RAPPORT DE LA RÉUNION DU COLLECTIF DE RIVERAINS

19/11/2019

"PAD Béton" est un collectif de riverains du site "Demey" qui réfléchit sur les impacts des choix effectués dans les PAD en matière d'immobilier et d'espaces verts, notamment sur les sites appelés « en accroche ». Nous avons décortiqué le PAD Delta-Hermann-Debroux ainsi que l'étude d'incidence environnementale du projet, en particulier pour la zone "Demey".

Figure S61 : Aménagement en plan du parc urbain Demey (ARIES sur fond ORG³, 2018)

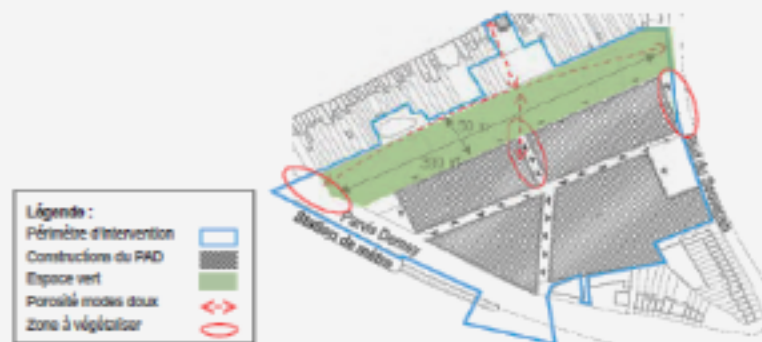
Or, dans le volet stratégique du PAD il n'est pas question d'un parc de minimum 50m de large, mais d'un parc d'une largeur minimale de 27 m, alors que dans le volet réglementaire du PAD, aucune largeur minimum n'est mentionnée.

Pour toutes ces raisons, nous demandons que la largeur du parc soit de minimum 50m comme mentionné dans l'étude d'impact, et que les gabarits projetés sur le site Demey soient diminués et implantés de façon à réduire au maximum l'ombrage du parc.

Figure 892 : Ombre portée du centre urbain sur l'espace vert public de Demey (ARIES, 2018)

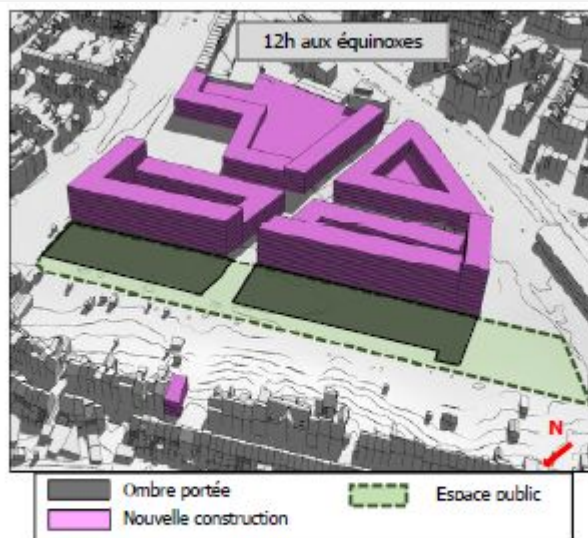
Alors que l'étude d'impact souligne d'une part que l'ensoleillement du parc joue un rôle majeur pour sa qualité et son rôle social, il apparaît d'autre part dans les simulations faites p 385 du rapport sur les incidences, que ce dernier sera très à l'ombre à 12h aux équinoxes. Veuillez observer les résultats de l'étude qui porte sur l'ombrage portée sur le parc :

Les simulations au niveau du parc urbain ont été faites en considérant une largeur de parc minimale de 50m. Avec ces simulations, nous nous rendons déjà bien compte que le parc sera très à l'ombre aux équinoxes au regard des bâtiments de taille R+8.

Il apparaît donc que, non seulement ces nouvelles constructions dans les gabarits projetés feraient une ombre trop importante sur le site même, mais également sur le Parc nouvellement créé. Nous craignons également que ces nouvelles constructions fassent de l'ombre aux jardins des maisons côté pair de la rue de la Vignette aux emplacements où la largeur de parc sera seulement de 27m.
